RAPPORT DU CONTROLE DE L'INSTALLATION D'ASSAINISSEMENT NON COLLECTIF EXISTANTE

Numéro dossier SPANC : ANC-024-21-004

Adresse du terrain : 9 Allée des Hortensias

Commune : AUSSAC-VADALLE

→ Schéma de principe de l'installation :

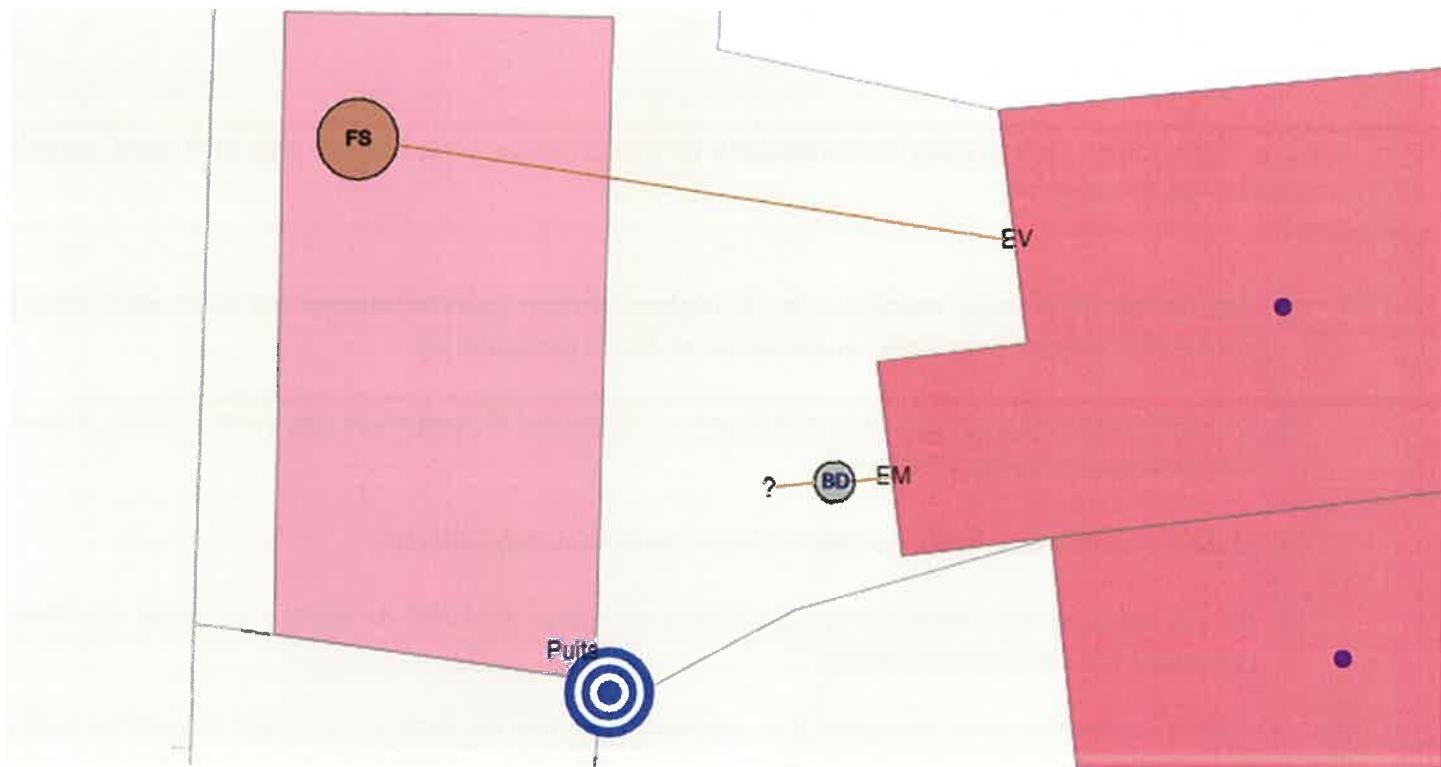
Dysfonctionnement(s) / Anomalie(s) observé(s) sur le prétraitement : **Le bac dégraisseur n'était pas accessible**

INSTALLATION NON CONFORME

Installation incomplète

- 1) Evacuer les eaux usées traitées selon la réglementation (prioritairement par infiltration dans le sol ou à défaut par rejet après autorisation et étude particulière).
- 2) Un puits perdu ne peut pas être utilisé comme dispositif d'évacuation des eaux traitées. Il devra être condamné lors des travaux.
- 3) Mettre en place une filière complète d'assainissement non collectif.
- 4) Au vue de la configuration du terrain, il sera surement envisagé de mettre en place une filière compacte lors de la réhabilitation.
